東海第二発電所  
特定重大事故等対処施設の設置に伴う  
既許可(設置変更許可)への影響について

2021年2月15日  
日本原子力発電株式会社

このES設置等に伴い、以下の設備・配置等の変更を行う。この変更により、既許可に記載した内容を変更する必要があることから、既許可の本文、添付資料（追補含む）を変更し、2020年11月16日に補正申請を行った。

第5図 FV系統概要図

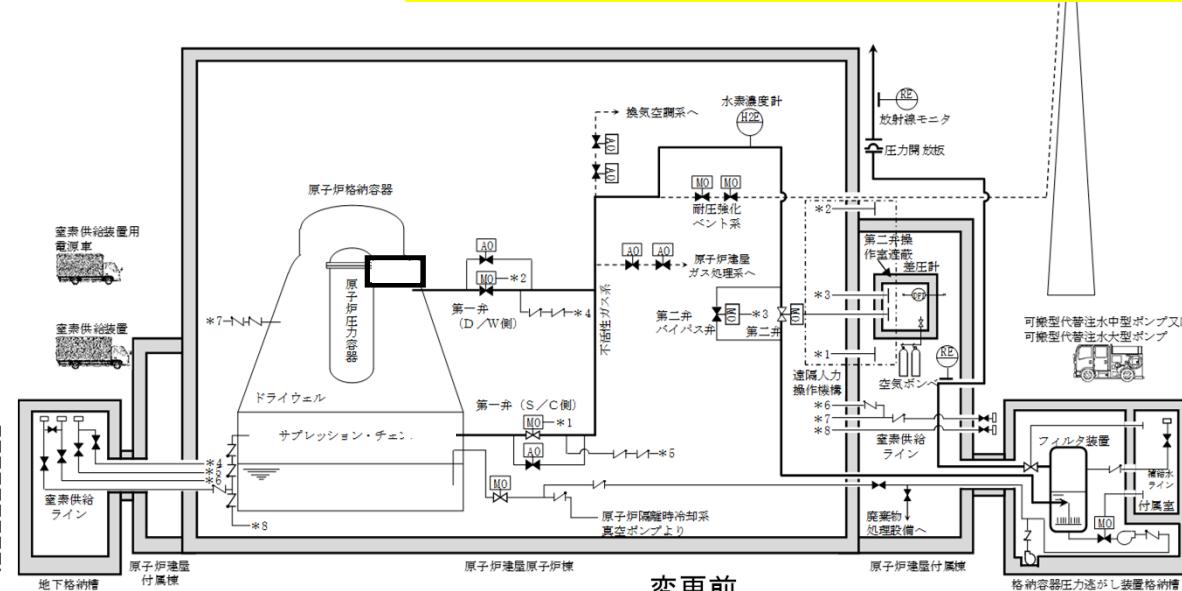
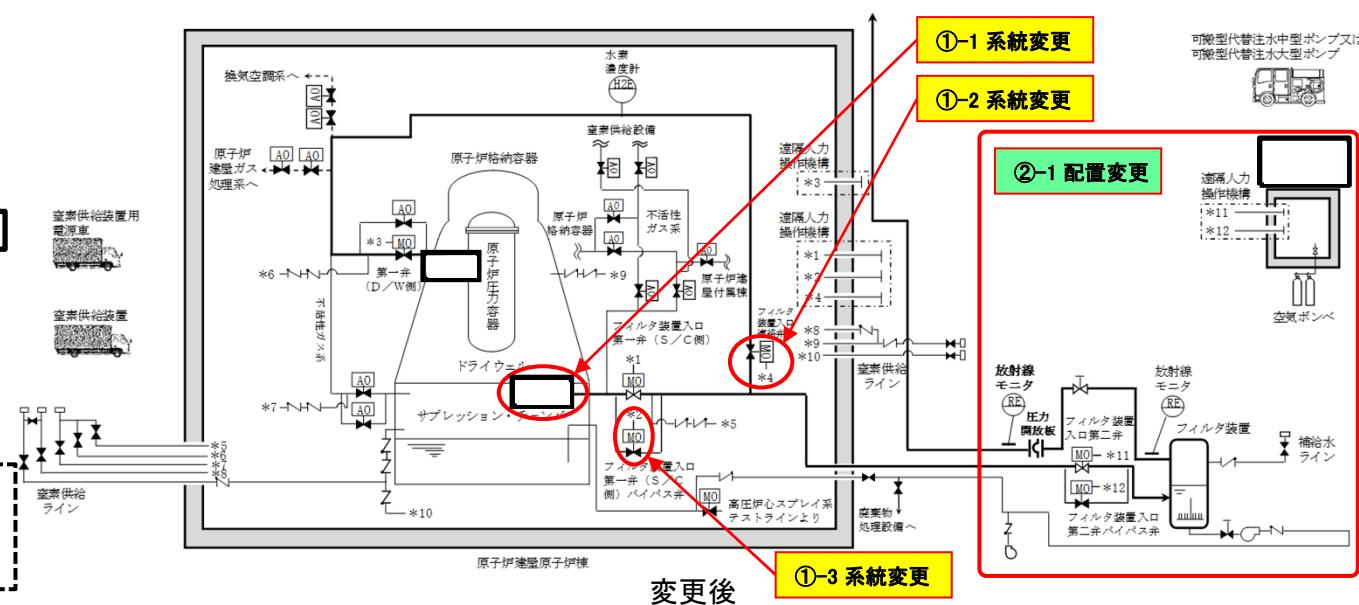
OFVのES／SA兼用化に伴い、FVの  
系統及び配置を変更する。

1. S/C側の取り出し位置の変更
  2. D/W側配管にS/C側との隔離弁を設置
  3. S/C側配管の第一弁にバイパス弁を設置

上記の系統変更に伴い、以下のDB設備が  
変更となる。

- ・格納容器隔離弁の変更
  - ・不活性ガス系の一部移設

- 下記設備の配置を変更する  
・フィルタ装置  
・フィルタ装置入口第二弁  
・フィルタ装置入口第二弁  
バイパス弁  
・  
・圧力開放板  
・フィルタ装置出口放射線モニタ

上記の配置変更に伴い、FVの放出口、スクランピング水補給配管の配置が変更となる。

第7図 耐圧強化ベントの廃止範囲

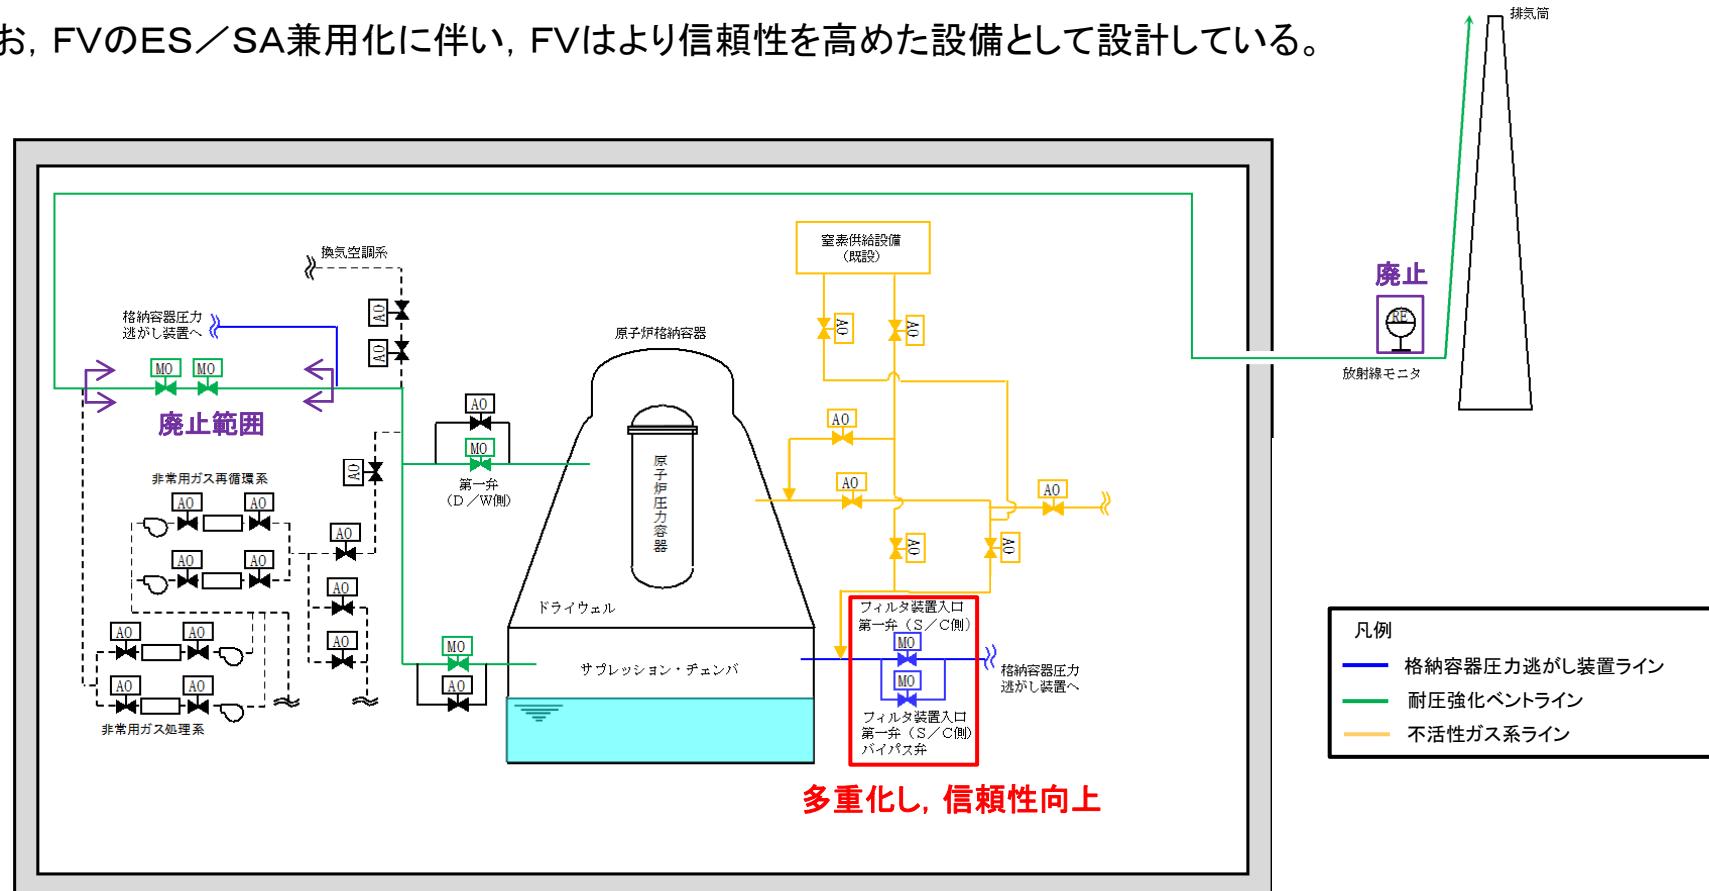
○耐圧強化ベントは、炉心が損傷していない場合の最終ヒートシンクへ熱を輸送するための設備(設置許可基準規則第48条)として整理しており、耐圧強化ベントはFVが機能喪失した場合の後段の手段であった。

○ESとして、**同様の機能を有する設備**を設置することに伴い耐圧強化ベントを廃止する。

第10図 設計変更等に伴う手順への反映箇所の概要

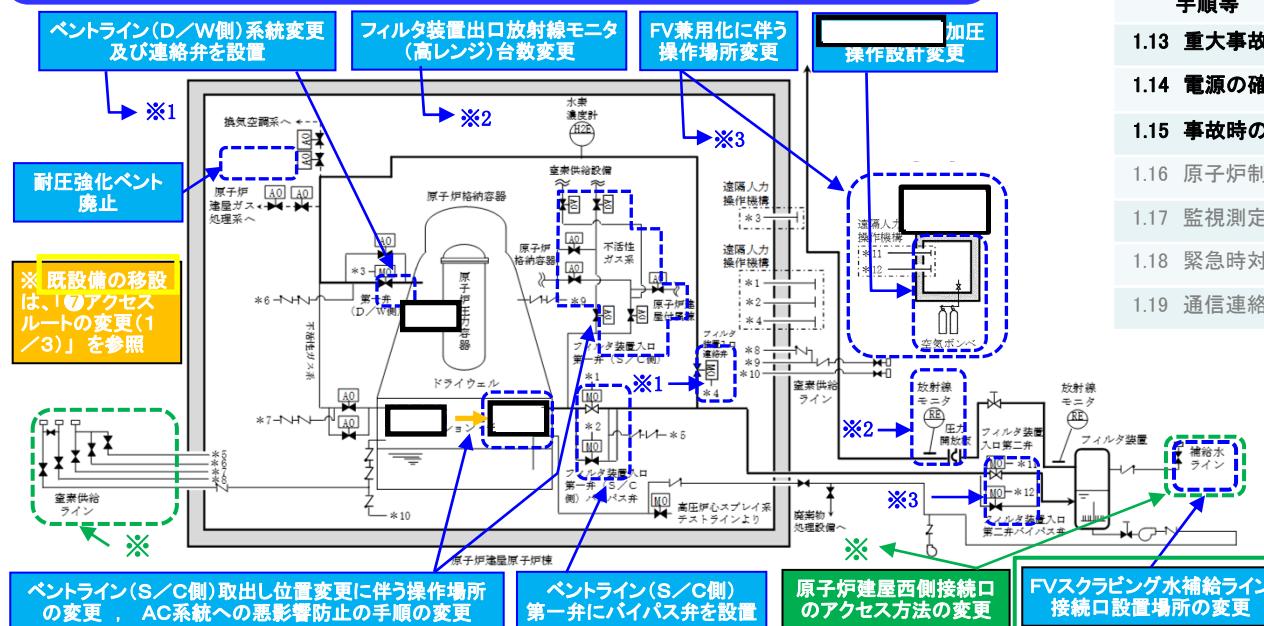
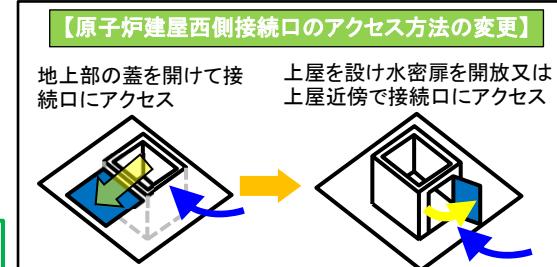
○FV兼用化等に伴い、設備・配置が変更となったため、操作手順へ反映した。

- S/C側ペントライン取出し位置変更
- S/C 1ライン(1弁)+D/W 1ライン(1弁) → S/C 1ライン(2弁)+D/W 1ライン(1弁)
- D/W側ペントラインにS/C側との連絡弁を追加
- S/C側第一弁にバイパス弁を設置、フィルタ装置入口第二弁の現場操作場所変更
- 有効性評価の反映⇒ペント準備開始条件変更(S/P水位:通常水位+5.5m→5.0m到達)
- ペント時AC系の隔離確認を反映(悪影響防止)
- [ ] 加圧操作設計変更
- 耐圧強化ペント廃止を反映
- フィルタ装置出口放射線モニタ(高レンジ)設置台数 2台→1台

- 既設備の設置場所変更に伴い、ホース敷設距離が変更(所要時間増加)
- 接続電源盤(自主対策設備)の撤去を反映

- 蓋開放⇒扉開放(所要時間短縮)
- ES/SA兼用化に伴い、FVスクラビング水補給ライン接続口設置場所の変更

第8図 耐圧強化ベントの廃止方法

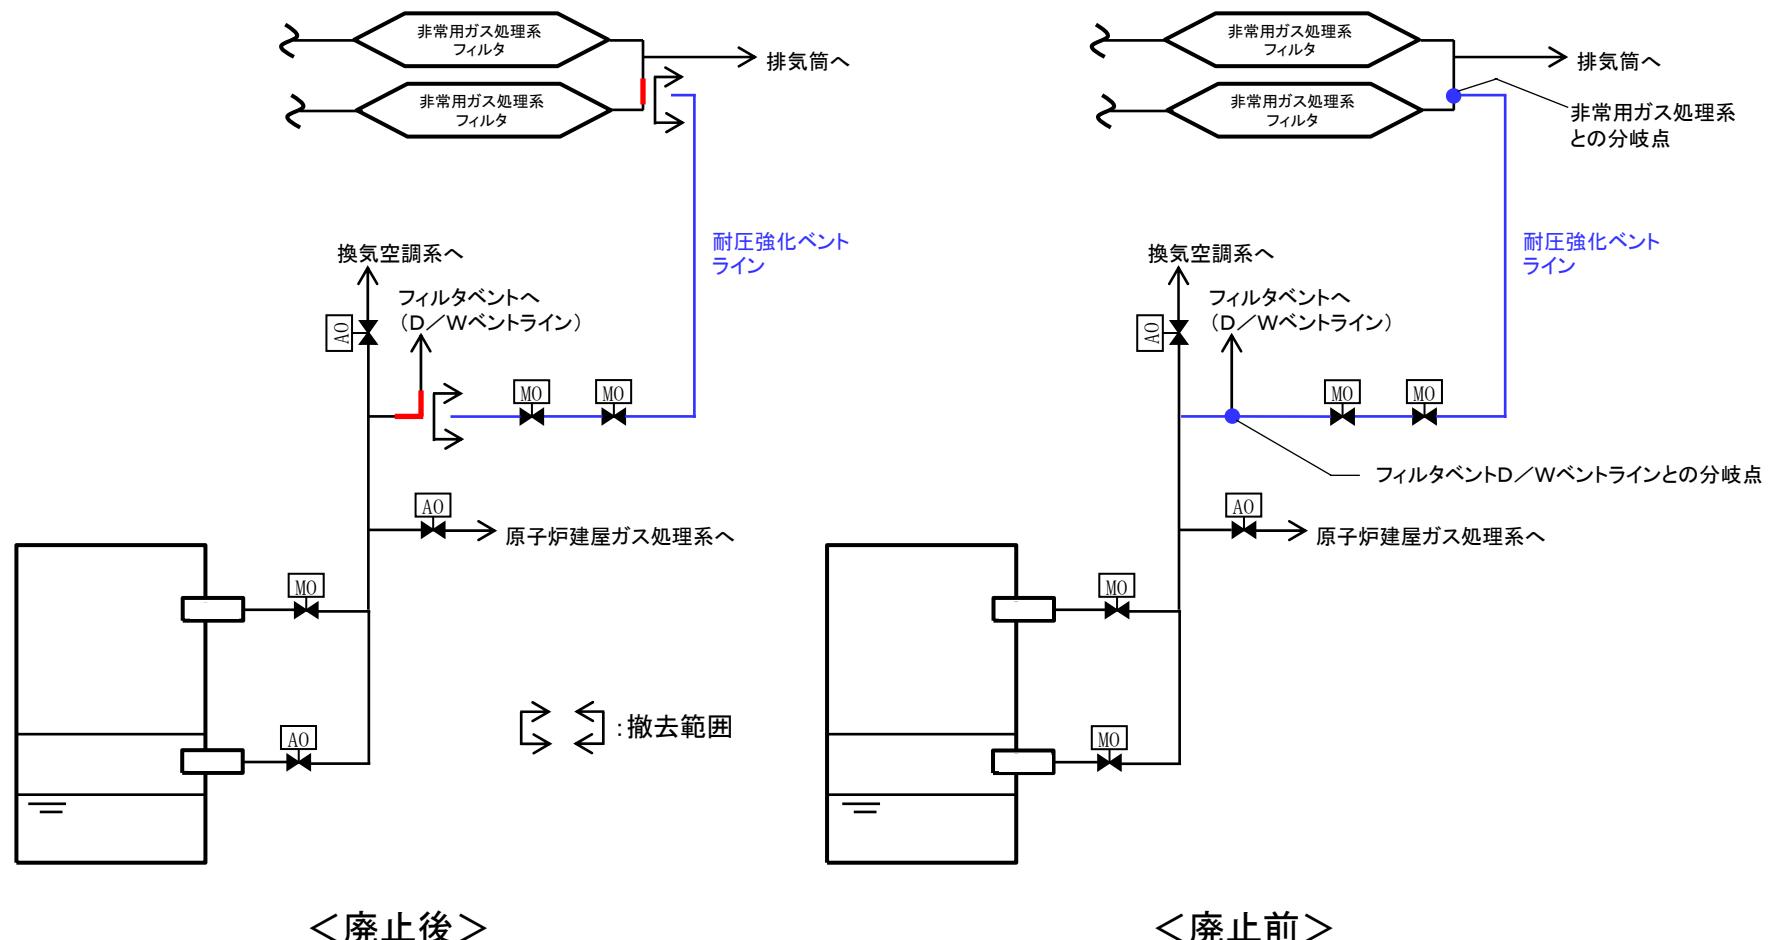
- ①上流(フィルタベントD/Wベントラインとの分岐点)及び下流(非常用ガス処理系との合流点)近傍で耐圧強化ベントラインを切断する。
- ②フィルタベントD/Wベントライン及び非常用ガス処理系側の切断面を含む継手をそれぞれエルボと直管に取り替える。
